REGIONE LIGURIA

Oggetto: **[ID: 8486] Progetto denominato "Interventi di miglioramento della sicurezza dello specchio acqueo del porto turistico internazionale di Rapallo" - Procedimento di Verifica di assoggettabilità a VIA Nazionale**
Proponente: Porto Turistico Internazionale di Rapallo S.p.a.

Trasmissione osservazioni Regione Liguria

Planimetria di progetto con rappresentazione dei tratti di banchina da rinforzare

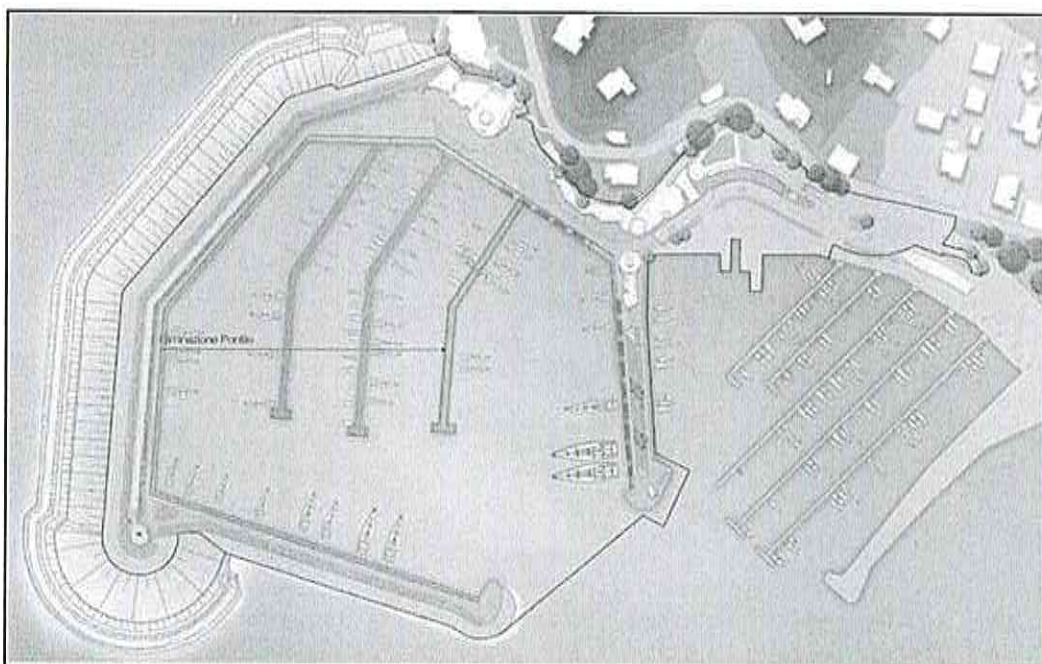
Le banchine del molo Langanò e del piazzale vengono potenziate solo laddove è previsto l'ormeggio di barche medio grandi. Si ritiene ragionevole procedere in tale maniera, chiedendo se non sia opportuno valutare la possibilità di rinforzare i due tratti nella loro interezza, in modo da non precludere, in futuro, l'eventualità di modificare il piano ormeggi.

- valutare le modalità per superare le eventuali problematiche relative agli spazi di manovra per le imbarcazioni da 60 m;
 - valutare la possibilità di rinforzare le banchine del molo Langano e del piazzale nella loro interezza, in modo da non precludere, in futuro, l'eventualità di modificare il piano ormeggi;
- si fa presente, infine, che nell'ambito della fase esecutiva degli interventi di spostamento di
